Frederiksborgvej 135B og 135C

Afslag på ansøgning om retslig lovliggørelse af kystbeskyttelse, Frederiksborgvej 135-141 og påbud om fjernelse af anlægget

9. oktober 2026
Sagsnr.: 26-020019
Doknr.: 26-020019-2

Figur 1a vandlinje og skræntlinje. Tv. vandlinje mellem 1954 og 2025. Th. skræntlinje mellem 1995-2025. Kilde Niras: Behov for skræntbeskyttelse Frederiksborgvej 87-205 Ortofoto 2025

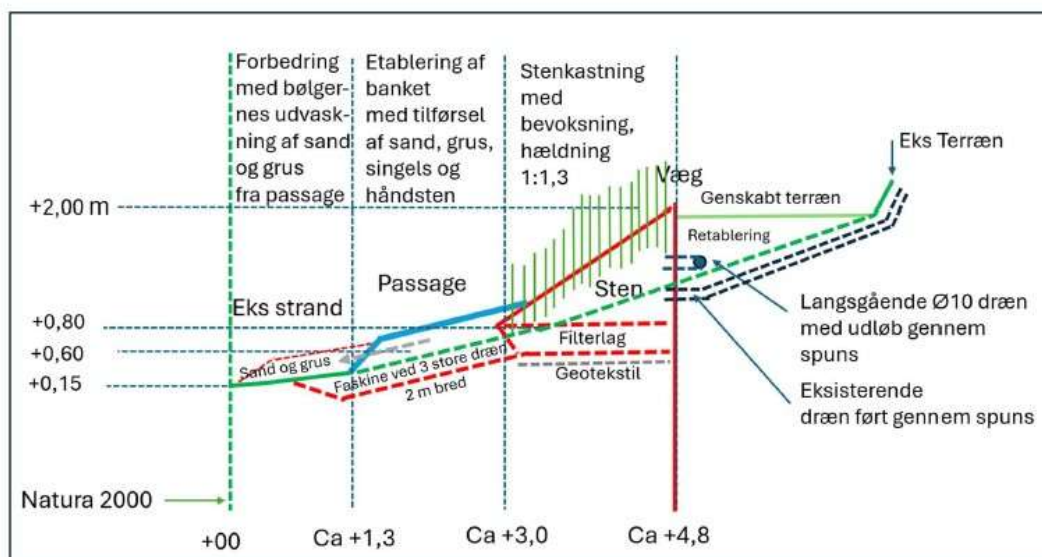
Niras vurderer, at vandlinjens placering overordnet er stabil i den analyserede periode og at de mindre variationer mellem de enkelte års, vurderes at kunne tilskrives usikkerheder.

Niras vurderer, at det er vanskeligt at vurdere den naturlige udvikling i kystskrænten. Niras har for at kvalificere vurdering af kystens udvikling, gennemgået udvalgte historiske luftfoto af ejendommene omfattet af projektet og har udtrukket et enkelt højdeprofil i det digitale system Scalco. Niras vurderer, at der ses erosion på ejendommene og at særligt den sydlige del af strækningen er udsat som følge af overgang til naboejendommens hårde kystbeskyttelse.

Fig. 2.2 Højdeprofiler for Frederiksborgvej 135B og 135C baseret på data fra Danmarks højdemodel. Der ses begrænset tegn på erosion på dele af ejendommen. 2007=orange streg, 2015=lysegrøn streg, 2019=mørkegrøn streg og 2024=rød streg.

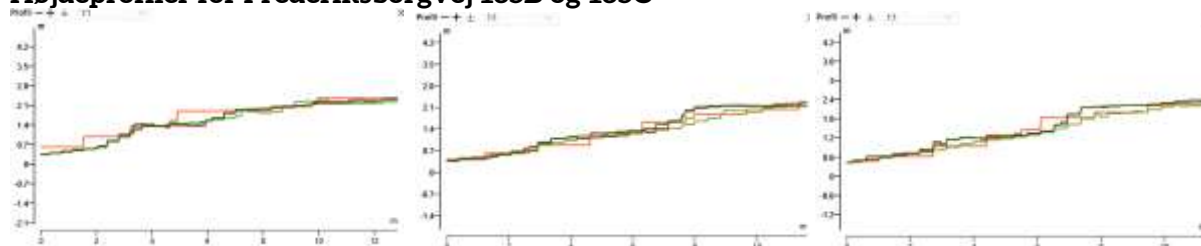
På højdeprofiler vedlagt i bilag 2, fremgår data om terrænet i år 2007, 2015, 2019 og 2024. Her ses begrænset eller ingen erosion på Frederiksborgvej 135c, 135b, 135e, 135d, 137, 139a og 141. På Frederiksborgvej 137B ses lokal erosion og tilbagetrækning af kystskrænten. Der er tale om en koteletgrund hvor boligen er placeret 73 meter fra vandkanten.

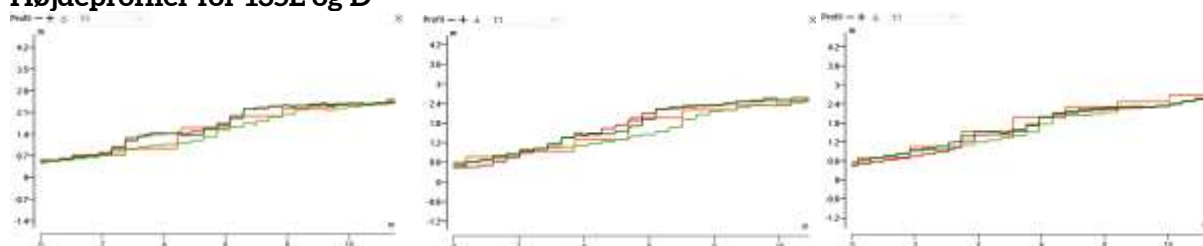
Roskilde Kommunes bemærkninger: Der ses påvirkning af kysten. Som det fremgår i højdeprofiler i bilag 2 ses der imidlertid, over en længere periode fra 2007-2024 ikke væsentlig tilbagerykning af kystskrånningen på Frederiksborgvej 135D.

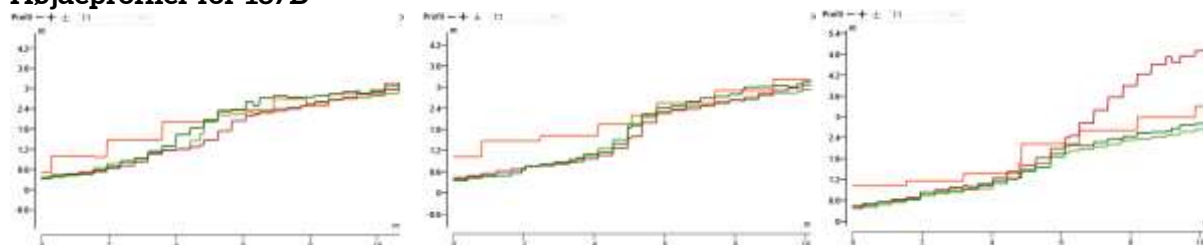
Det fremgår, at der er sket en begrænset erosion af kysten på Frederiksborgvej 135-141 i perioden 2007-2024. Dog ses der erosion på Frederiksborgvej 137B, som er en koteletgrund hvor boligejendommen ligger 73 meter fra vandkanten. Erosionen udgør ikke en risiko for bebyggelse men har reduceret havearealet.

Spuns angivet med sort streg, stenkastning er mellem sort og blå streg mens yderside af ansøgt banket fremgår med rød streg. På indersiden af spunsen er der udført terrænregulering.

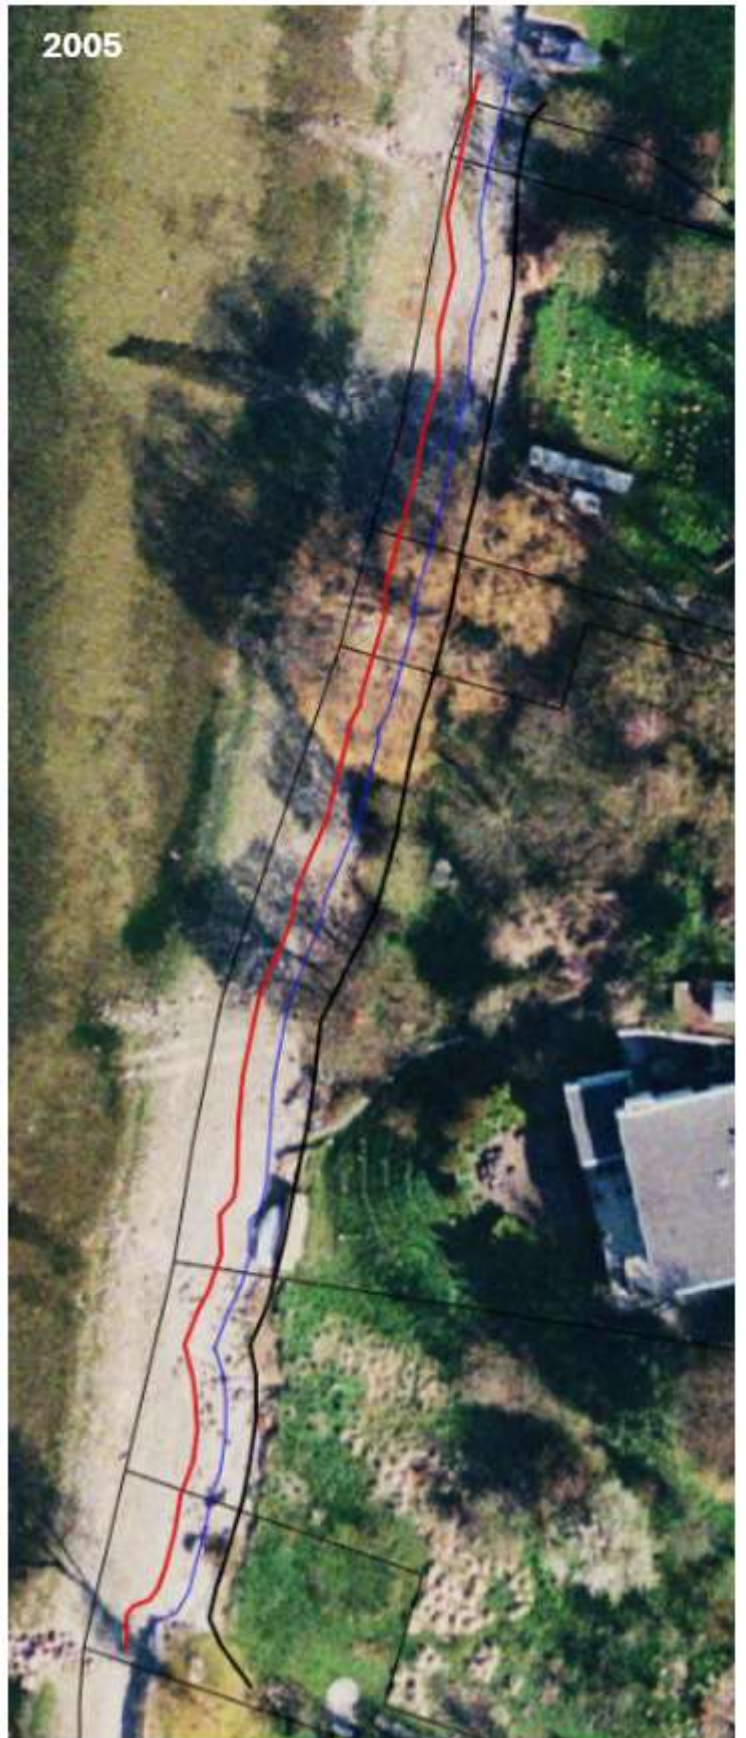
Roskilde Kommune vurderer, at spunsvæggen ikke er trukket tilbage til kystskrænten på etableringstidspunktet i december 2024, og at der er sket en opfyldning bag spunsen. Endvidere vurderer Roskilde Kommune, at anlægget er etableret fremskudt ift. den historiske skræntlinje. Der er således tale om udbygning af private opholdsarealer og reduktion af den offentligt tilgængelige kyst.

Roskilde Kommune har gennemgået luftfoto fra perioden 2001-2025, jf. bilag 2b, og vurderer, at spunsen er etableret fremskudt i kysten i forhold til kysten før 2021. Forvaltningen vurderer, at terrænreguleringen bag spunsen ikke er en reetablering af tabt haveareal, men en udbygning af privat opholdsareal ud mod kysten.

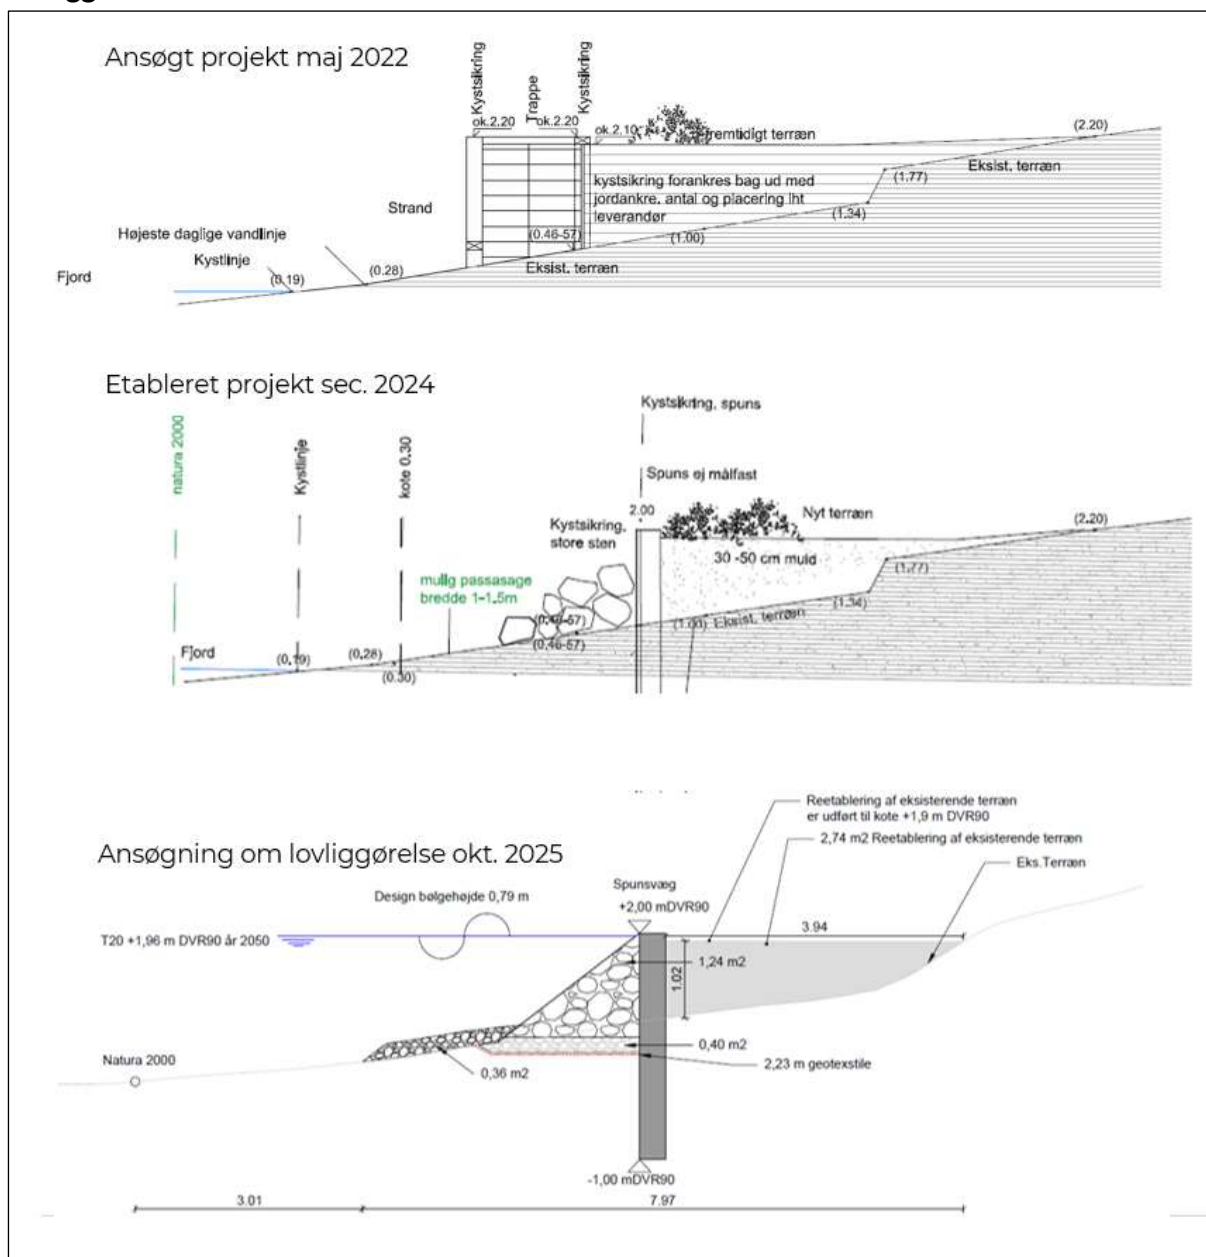
Kommunen vurderer, at det etablerede anlæg ikke er tilpasset kommunens vejledning eller Rambølls vurdering af den oprindelige ansøgning. Det etablerede anlæg har stort set den samme udbredelse i kysten, som det oprindeligt ansøgte projekt og med den ansøgte banket vil anlæggets udbredelse i kysten øges med yderligere 2 meter.
